COMUNE DI GRAVINA DI CATANIA

Proposta di Deliberazione di Consiglio Comunale n° 82 del 28/11/2025

OGGETTO: RIDEFINIZIONE GRAFICA DELLA FASCIA DI RISPETTO CIMITERIALE NELLA TAV. 4A DEL VIGENTE P.R.G. COMUNALE APPROVATO CON D.DIR. N. 657/D.R.U. DEL 07/07/2008 – PRESA D'ATTO-

4 A

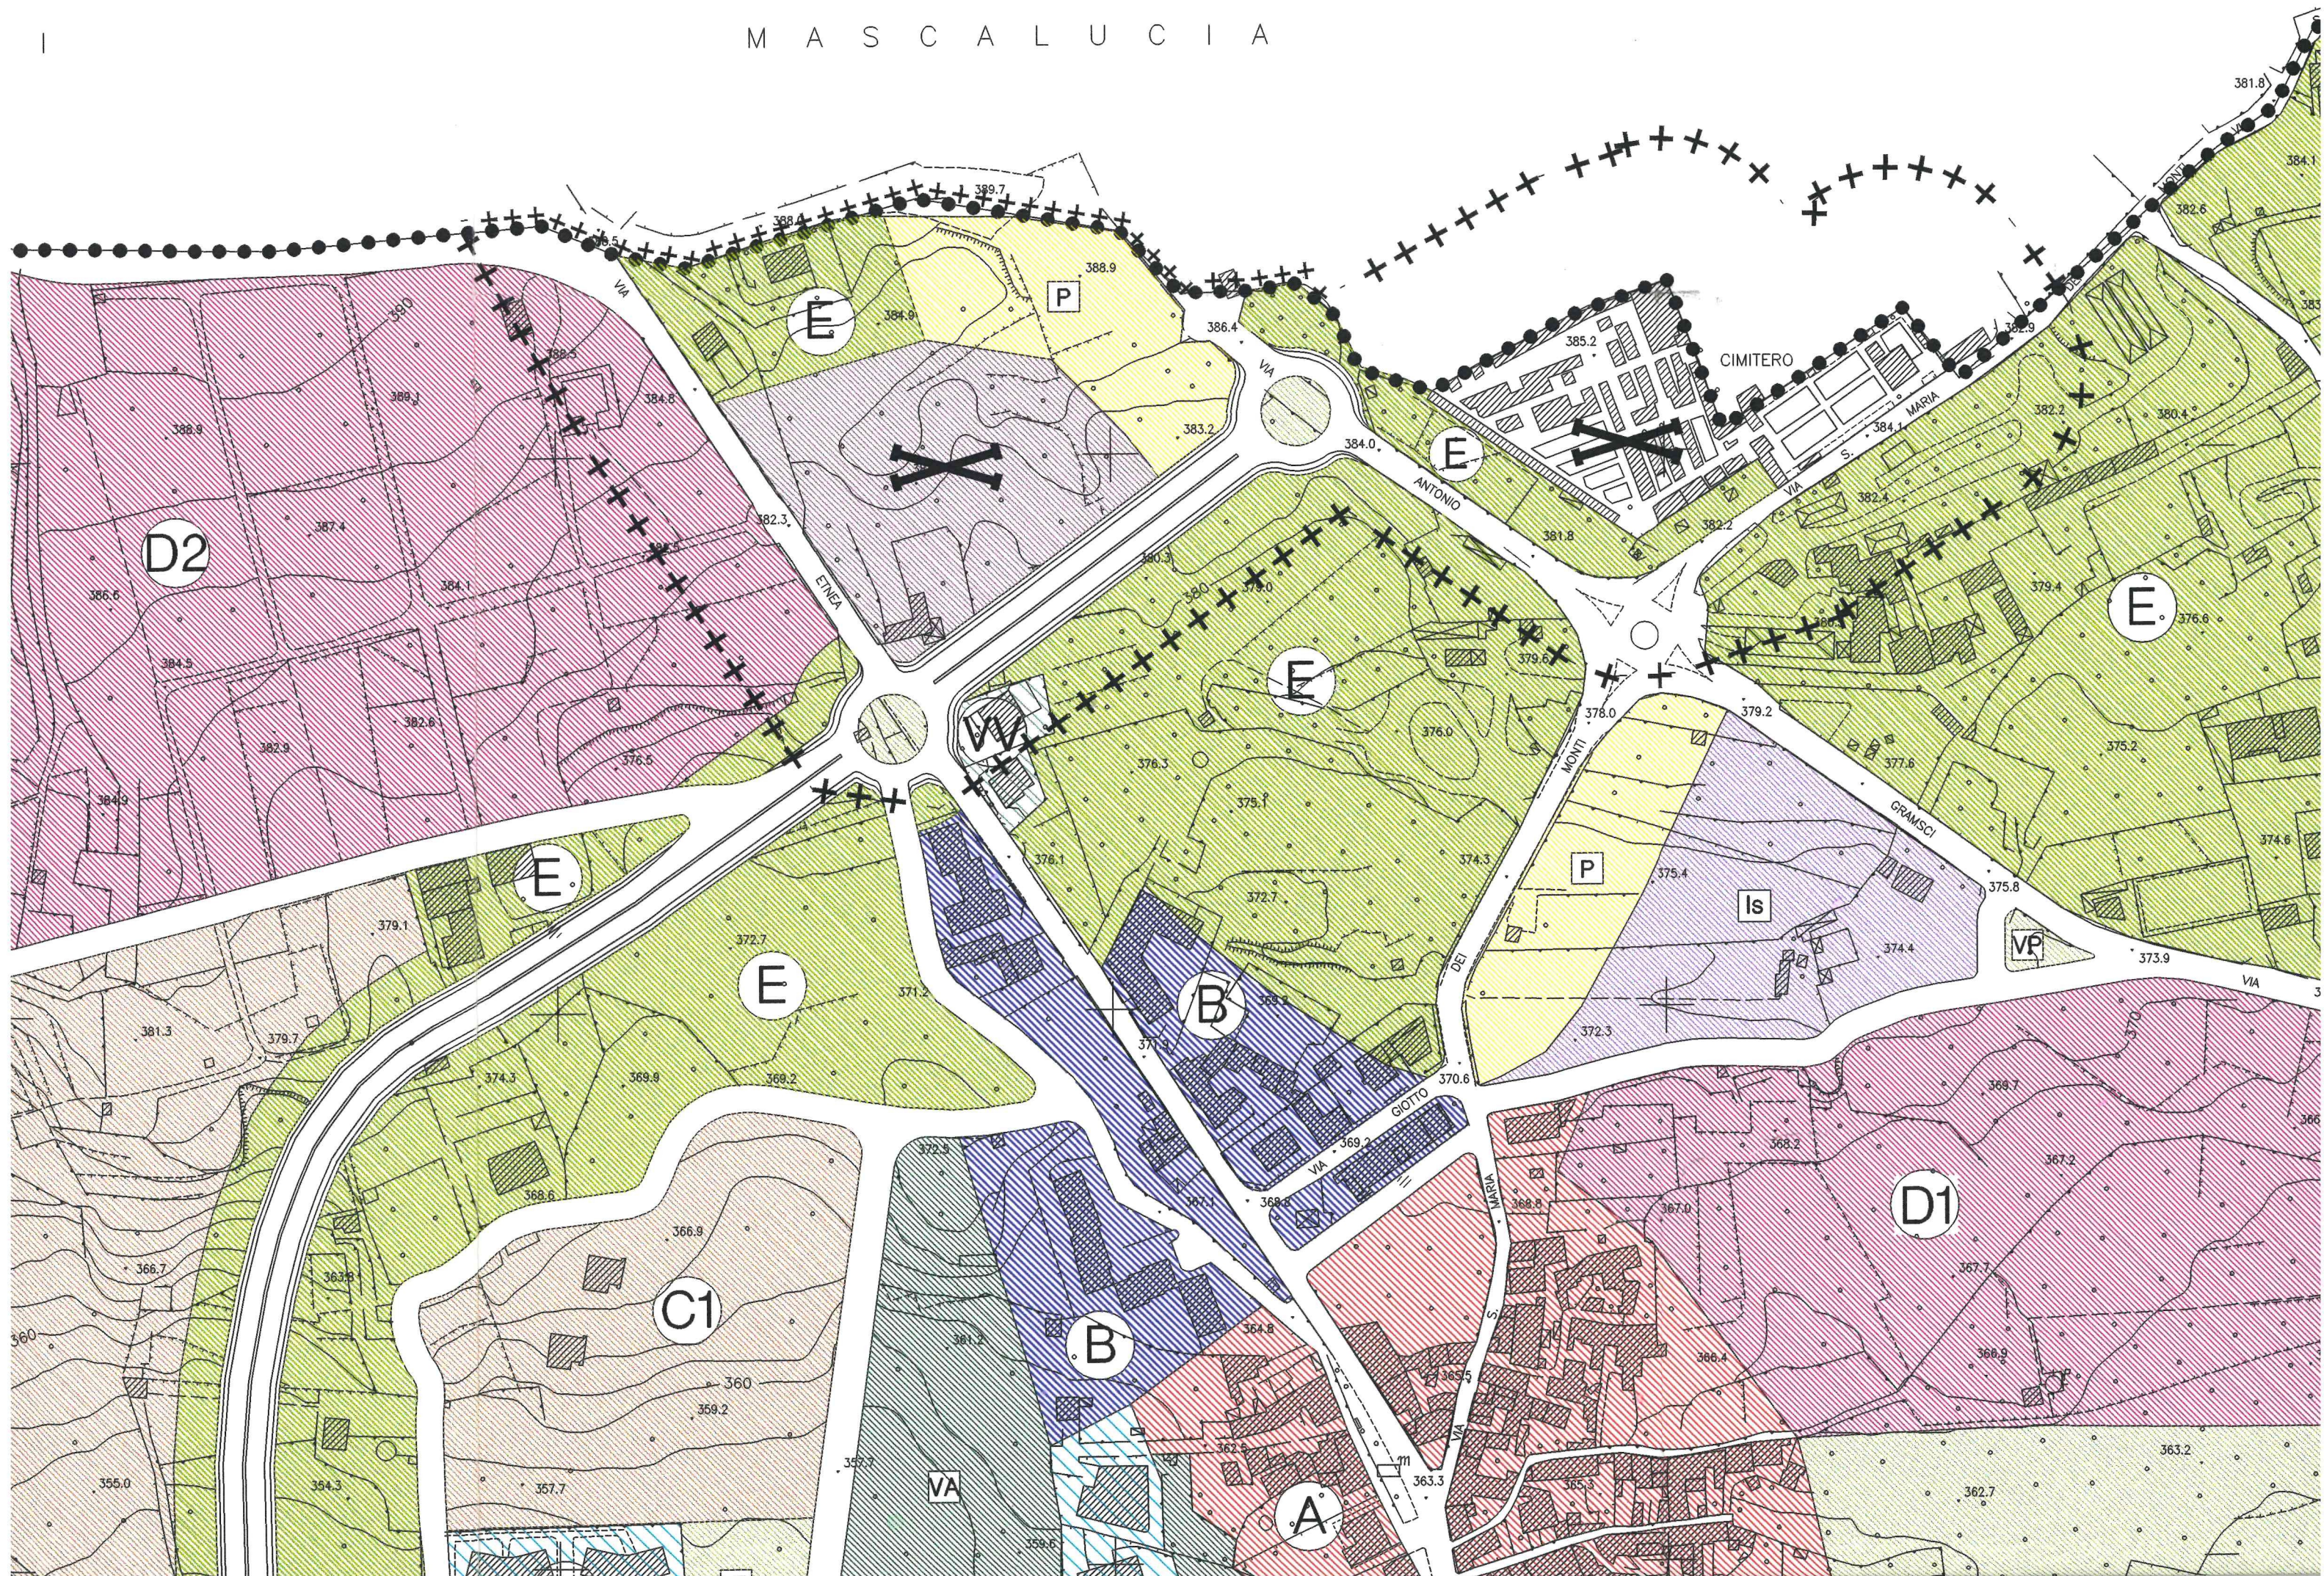
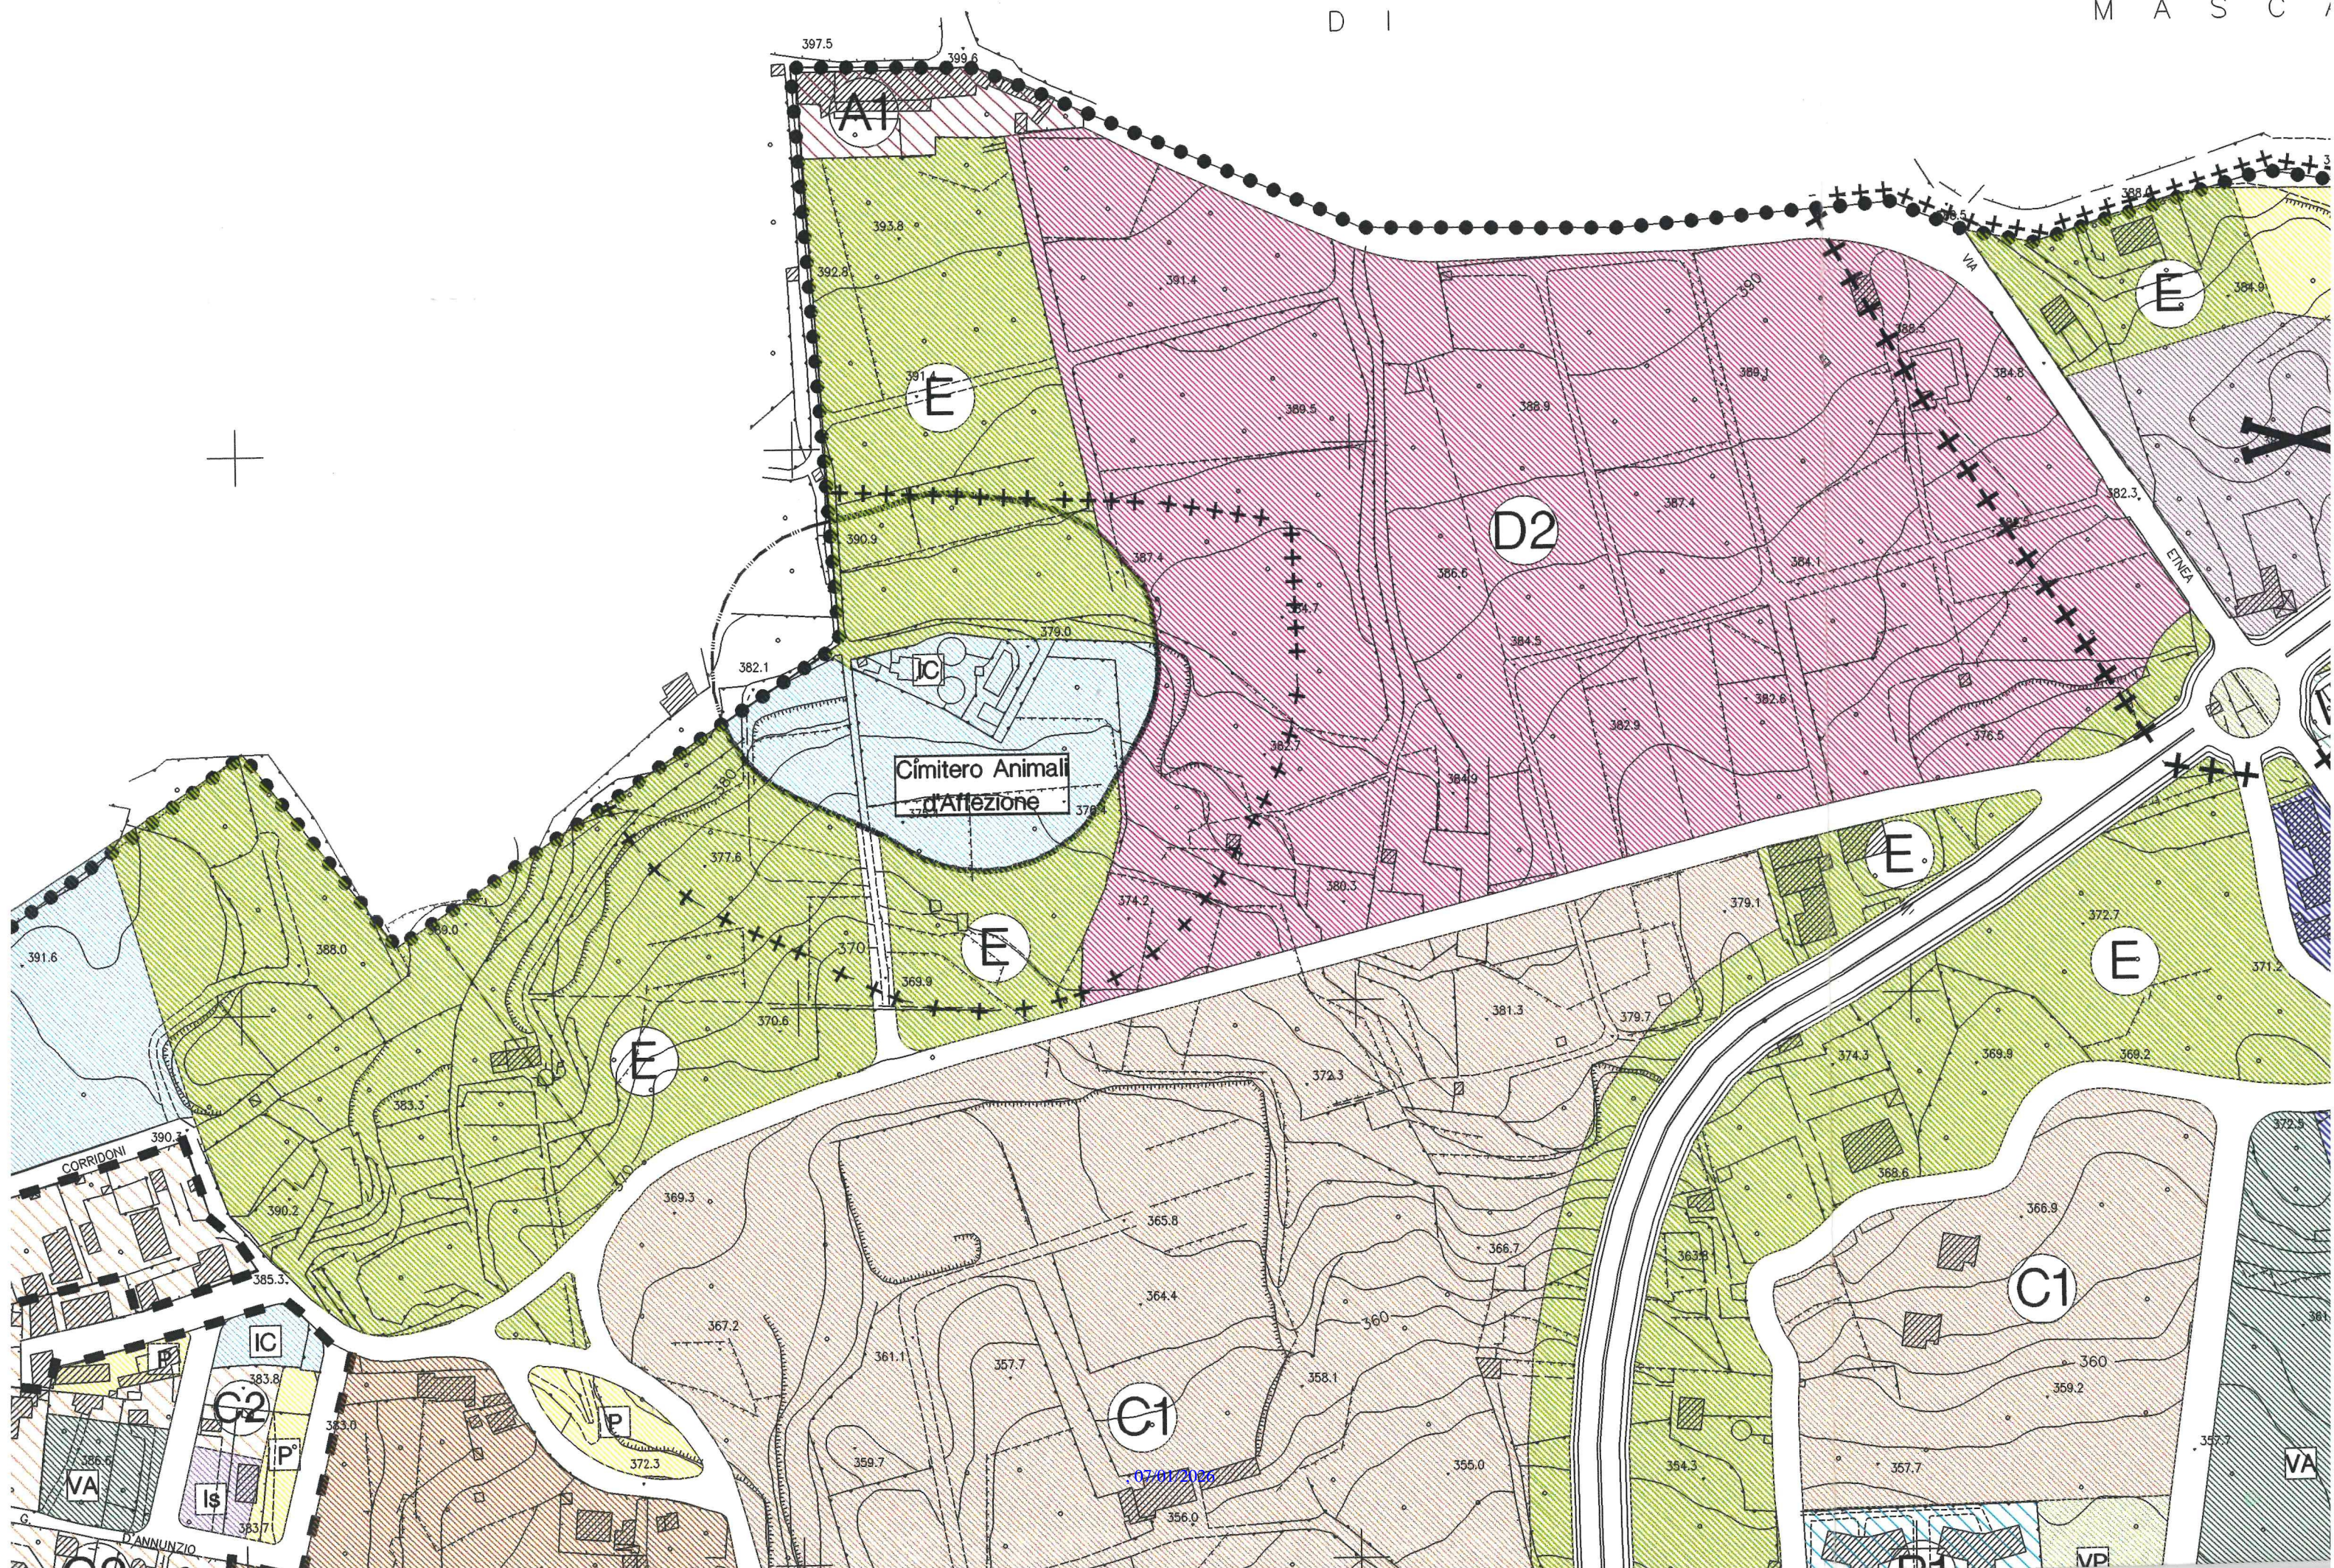
- nella tavola grafica di zonizzazione della parte nord del territorio comunale, denominata "Tav. 4A" allegata alla Delibera n. 51 del 4/7/2005, sono state riportate le fasce di rispetto cimiteriali con una larghezza di ml. 50, (**allegato A** - stralcio Tav. 4A)

- a seguito delle prescrizioni e delle richieste di modifiche e correzioni, previste dall'art. 5 del Decreto, sono state aggiornate le tavole di zonizzazione e nello specifico per quanto concerne le fasce di rispetto cimiteriali la Tav. 4A (**allegato B**);

- gli aggiornamenti grafici di cui al punto precedente, a seguito di verifiche d'ufficio, ed anche a seguito di diverse segnalazioni sia da parte di utenti e sia da parte di professionisti, risultano essere errati, in quanto, le fasce di rispetto cimiteriali, non sono state rappresentate correttamente nella misura di ml. 200 dai punti di massima sporgenza delle zone interessate previste dal vigente P.R.G.;

- necessita prendere atto della tavola di zonizzazioni denominata Tav. 4A aggiornata e corretta (**allegato C**) con la rappresentazione delle fasce di rispetto cimiteriali nella misura di ml. 200 dai punti di massima sporgenza delle zone adibite ad aree cimiteriali nel vigente P.R.G.;

Correzione grafica relativa all'area di rispetto del vincolo cimiteriale, approvato con Delibera di Consiglio Comunale N. _____ del _____ in esecuzione al Decreto Dir. n. 657/D.R.U. del 7 luglio 2008.
